COMMUNE DE GUILLESTRE (05600)

MODIFICATION SIMPLIFIÉE N°1 DU PLAN LOCAL D'URBANISME

1. RAPPORT DE PRESENTATION

PLU modifié (MS1) le 5/09/25

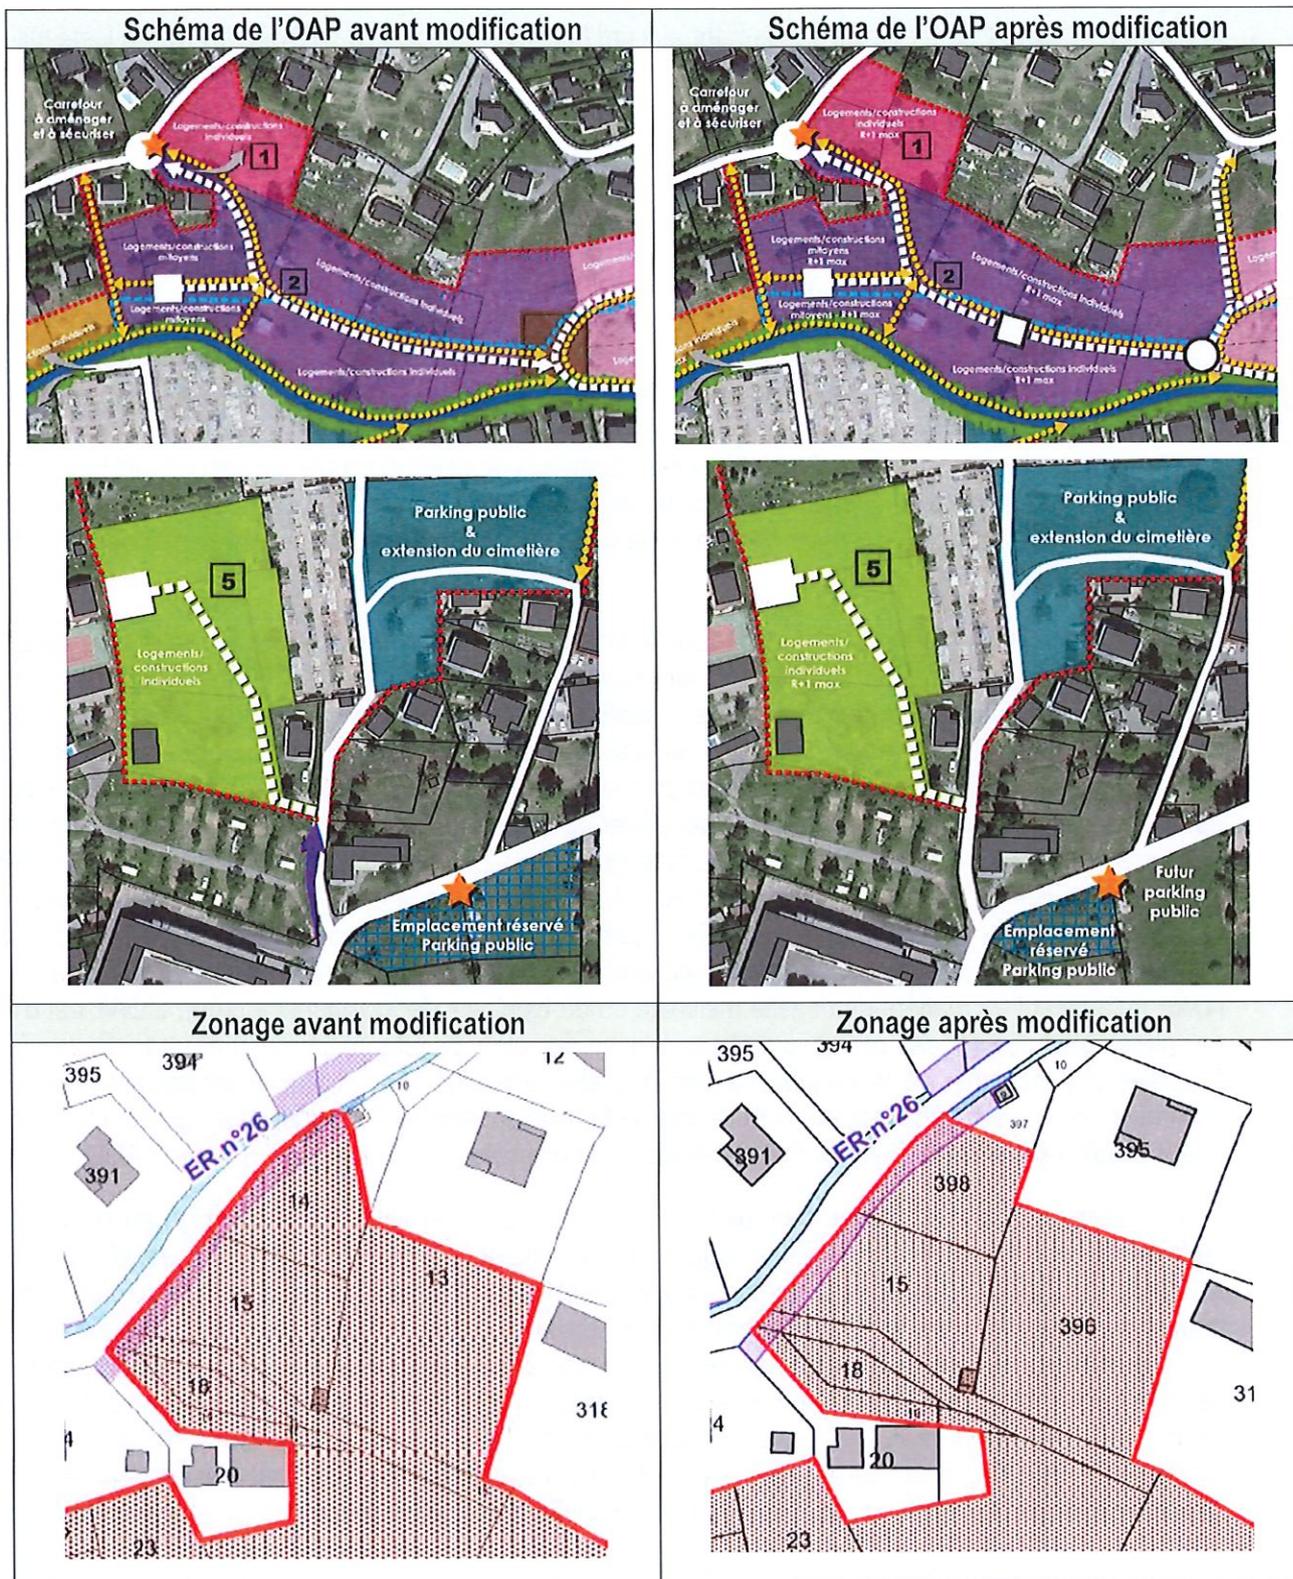
Rédaction avant modification	Rédaction après modification
<p>[...]</p> <p>► Secteur 1 : L'aménagement du secteur 1 est conditionné à l'aménagement d'un carrefour sécurisé et répondant aux exigences techniques de l'ouverture à l'urbanisation de l'ensemble du secteur, ainsi qu'à l'amorce du barreau de desserte principale du secteur 2. L'accès principal au secteur 1 se réalisera depuis cette nouvelle voie afin d'éviter de trop nombreux accès sur le chemin de la Longeagne. [...]</p> <p>► Secteur 2 : L'aménagement du secteur 2 est conditionné soit à l'aménagement du secteur 4 à partir duquel une voie de desserte (ou de jonction) sera créée, soit à l'aménagement d'un carrefour sécurisé et répondant aux exigences techniques de l'ouverture à l'urbanisation de l'ensemble du secteur (Objectif lié au secteur 1). Dans le cas où il ne peut être opéré d'emblée une voie de bouclage avec le secteur 4, la voie créée devra prévoir en limite de secteur 4 une aire de retournement permettant aux véhicules des services publics de faire demi-tour, et par la suite un raccordement à la voie arrivant du secteur 1 [...].</p> <p>L'aménagement du secteur 2 doit faire l'objet d'une opération d'aménagement d'ensemble.</p> <p>[...]</p> <p>► Secteur 4 : L'aménagement du secteur 4 est conditionné à la réalisation d'une voie de bouclage entre le chemin de la Longeagne et la route du Queyron. La création de cette voie à double sens nécessite d'aménager les deux carrefours d'accès à la zone en tenant compte de la circulation liée au secteur mais également à la</p>	<p>[...]</p> <p>► Secteur 1 : L'aménagement du secteur 1 est conditionné soit à l'aménagement d'un carrefour sécurisé et répondant aux exigences techniques de l'ouverture à l'urbanisation de l'ensemble du secteur, ainsi qu'à l'amorce du barreau de desserte principale du secteur 2 avec un accès principal au secteur 1 qui se réaliserait alors depuis cette nouvelle voie ; soit à un accès réalisé directement sur le chemin de la Longeagne si cela est cohérent avec le dimensionnement du projet, avec dans ce second cas l'obligation de prendre en compte dans l'aménagement du secteur l'éventuelle réalisation à terme du carrefour sécurisé susmentionné, en lien avec le secteur 2 (voir ci-dessous). [...]</p> <p>► Secteur 2 : L'aménagement du secteur 2 est conditionné soit :</p> <ul style="list-style-type: none"> - A l'aménagement du secteur 4 à partir duquel une voie de desserte (ou de jonction) sera créée, - A l'aménagement d'un carrefour sécurisé et répondant aux exigences techniques de l'ouverture à l'urbanisation de l'ensemble du secteur (ce que le secteur 1 doit intégrer techniquement y compris dans le cas d'un accès réalisé dans un premier temps par le Chemin de la Longeagne). - A partir de la parcelle AH47 permettant d'offrir une nouvelle voie de bouclage avec le chemin de la Longeagne, ce tracé ne devant pas remettre en cause l'obligation pour le

Dans le cas où il ne peut être opéré d'emblée une voie de bouclage, la voie créée devra prévoir en limite ~~de chaque opération~~ une aire de retournement permettant aux véhicules des services publics de faire demi-tour, et par la suite un raccordement à la voie connexe [...].

L'aménagement du secteur 2 ~~pourra se réaliser au fur et à mesure de la réalisation des équipements interne à la zone.~~

Le secteur de la Longeagne est modifié pour prendre en compte certaines réalités quant à l'aménagement du secteur.

Enfin, suite à la modification de l'ER n°1 (voir justification par ailleurs), son report dans l'OAP est modifié (parking public au sud de l'extrait d'OAP sur le secteur n°5).

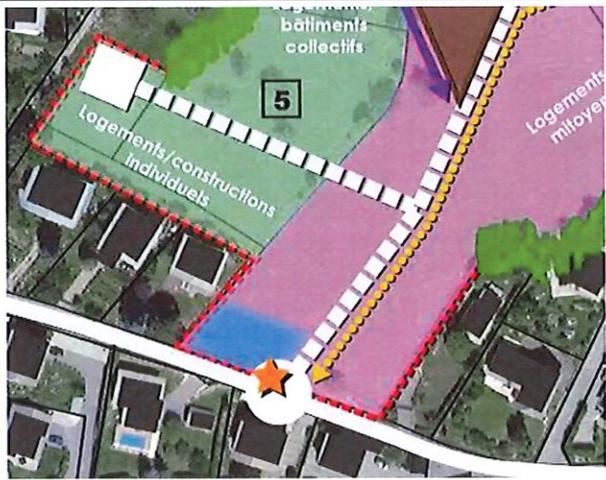
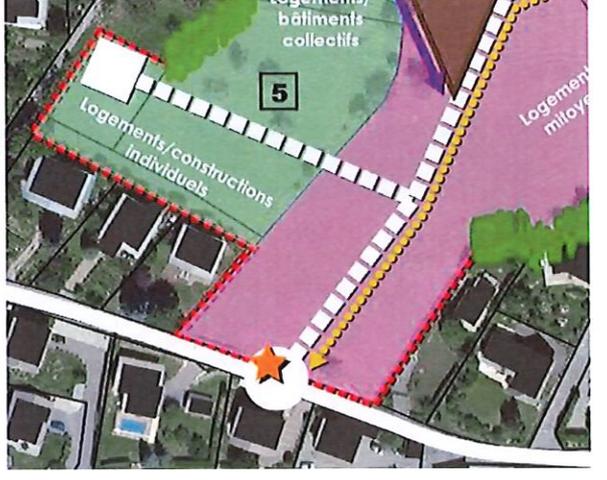
Néanmoins, une partie du schéma d'aménagement n'est concernée par aucun secteur (parties entourées en rouge ci-dessus) ce qui créait pour certains une ambiguïté quant aux règles applicables, dans le cadre du règlement et de l'OAP.

L'OAP est donc complétée par écrit pour préciser que ces terrains appartiennent bien à l'OAP, et qu'ils doivent dans ce cadre en respecter les dispositions lorsque celles-ci ne concernent pas un secteur particulier. Il est aussi précisé que ces terrains peuvent participer des autres opérations prévues, si cette participation en respecte les principes généraux (ce qui n'était pas interdit, et donc a priori pouvait déjà être réalisé).

Extrait du schéma de l'OAP avant modification

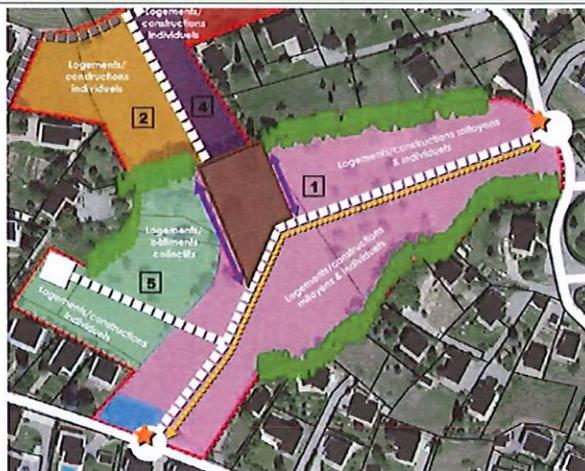
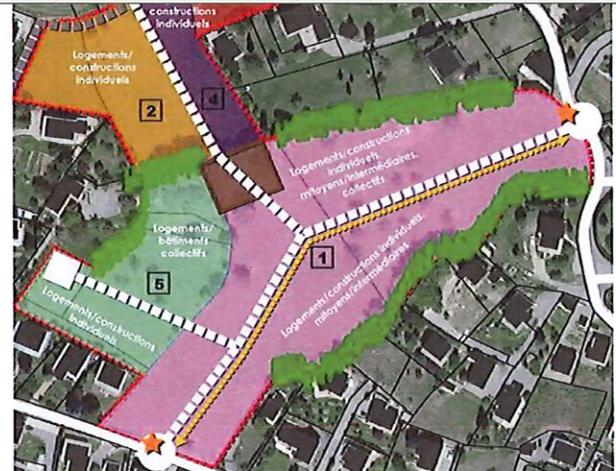
- À la création d'une voie de desserte en prolongement de du secteur 1.
- À la création d'une voie de desserte en prolongement des secteurs 3 et 4.

Dans le cas où il ne peut être opéré d'emblée une voie de bouclage avec les autres secteurs, les voies nouvelles devront prévoir en limite de secteurs des aires de retournement permettant aux véhicules des services publics de faire demi-tour, et par la suite un raccordement à la voie arrivant des autres secteurs. Le secteur 2 doit accueillir une opération de logements/constructions individuels avec une densité moyenne minimale de 15 logements / hectare. L'aménagement du secteur 2 doit faire l'objet d'une opération d'aménagement d'ensemble.

La municipalité a également souhaité ajouter la possibilité de réaliser des habitations « intermédiaires », forme intermédiaire entre la maison individuelle et l'immeuble collectif, ce qui permet là aussi de diversifier les typologies d'habitat, peut faciliter les projets sur ce secteur notamment pour des logements des PMR.

Ces possibilités permettent d'optimiser le foncier sans remettre en cause les principes de ce secteur de l'OAP, notamment autour de l'espace central. Cela va tout à fait dans le sens de la modification simplifiée, notamment dans le fait d'assouplir certaines règles trop coercitives, et n'augmente pas les droits à construire, ne venant qu'assouplir la forme des constructions, et de l'aménagement général.
